Рабочая группа по вопросам торможения
и ходовой части

Восьмидесятая сессия

**Доклад Рабочей группы по вопросам торможения
и ходовой части о работе ее восьмидесятой сессии**

Рис. 25 а

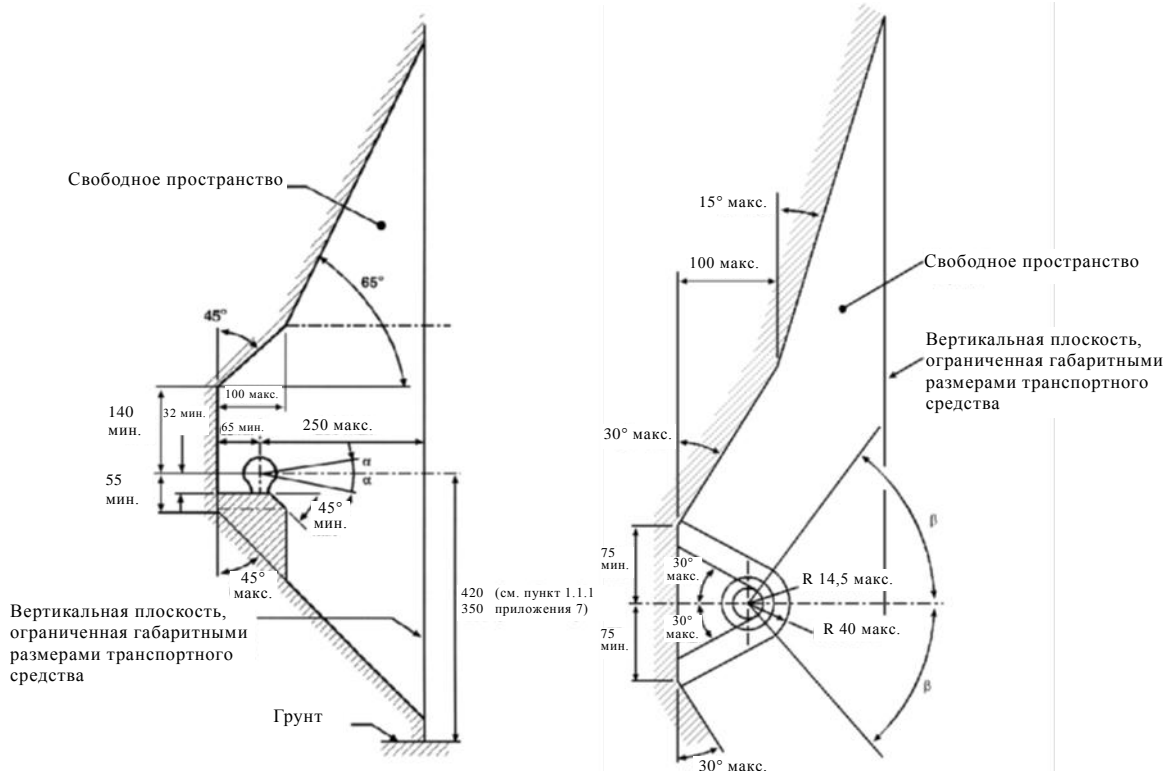
Пункт 1.1 изменить следующим образом:

- поворачивается вокруг оси на 10° вправо или влево.
- 1.1.4 Если прицеп не сцеплен с тягачом, то установленные тяговые кронштейны и шаровые наконечники/**цепные устройства крючкового типа** не должны закрывать собой место, предусмотренное для заднего регистрационного знака, или ухудшать видимость заднего регистрационного знака тягача. Если же шаровой наконечник/цепное устройство крючкового типа или другие детали все-таки закрывают задний номерной знак, то они должны быть съемными, либо должна быть обеспечена возможность изменения их положения без использования дру-

гих инструментов, кроме, например, обычного гаечного ключа (т.е. с применением усилия не более 20 Нм), который имеется на транспортном средстве.
